Rapport de contrôle d'installations électriques à basse et à très basse tension

RÉF. 28/2026/79582/D01:2

DATE DU CONTRÔLE 27/08/2026 (10:14 - 10:56) **AGENT VISITEUR** Loïc Giltay
ADRESSE DU CONTRÔLE Rue Emile Parfonry 74 - 6990 Hotton **TYPE DE CONTRÔLE** Visite de contrôle vente ancienne installation (8.4.2.)

Croquis de position élémentaire et descriptif sommaire des tableaux

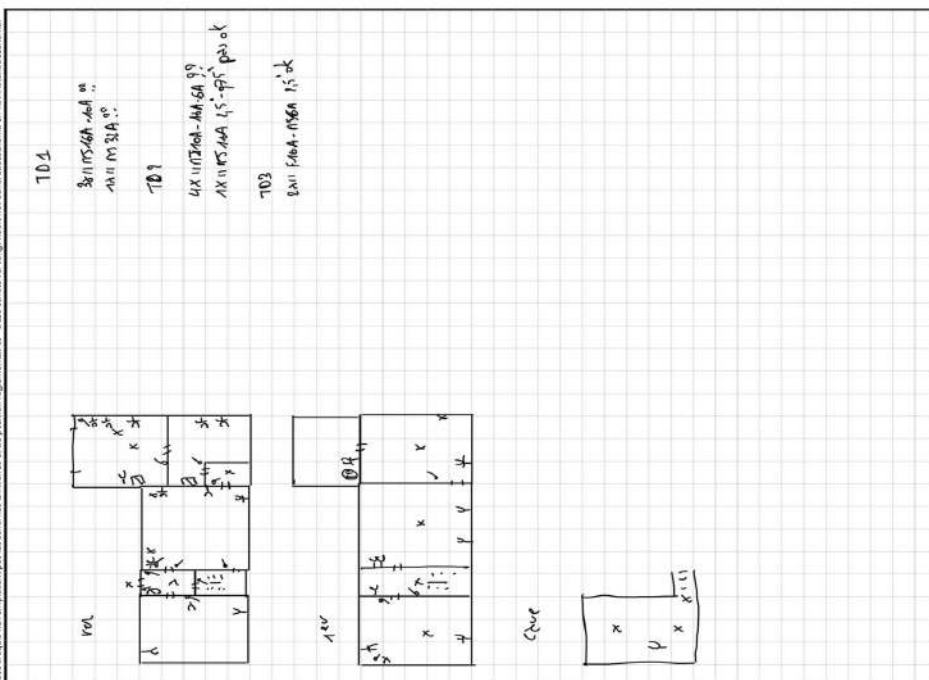
Conformité schéma(s) unifilaire(s) et plan(s) de position	Pas OK	Nombre de tableaux	3	Nombre de circuits	5+1+1
Description tableau(x) voir plan(s) dans annexe(s)					
Les fondations datent	D'avant le 1/10/1981	Dispositif différentiel de tête	absent		
Type d'électrode de terre	Piquets	Dispositif différentiel supplémentaire	absent		
Résistance de dispersion de la prise de terre (Ω)	Pas mesurable	Fixation/Etat/Détérioration matériel	Pas OK		
Conformité des liaisons équipotentielles et des PE	Pas OK	Contrôle visuel appareils fixes et/ou mobiles	Pas OK		
Test de continuité	Pas concluant	Protection contre les contacts directs	Pas OK		
Contrôle boucle de défaut	Sans objet	Résistance générale d'isolement ($M\Omega$)	0,29		
Protection contre les contacts indirects	Pas OK	Adéquation DPCDR – prise de terre	Pas OK		
		Adéquation protections surintensités – sections	Pas OK		
Le ou les socles de prise en défaut sont localisés dans	la cuisine - le salon - le garage - la cave - chaudière
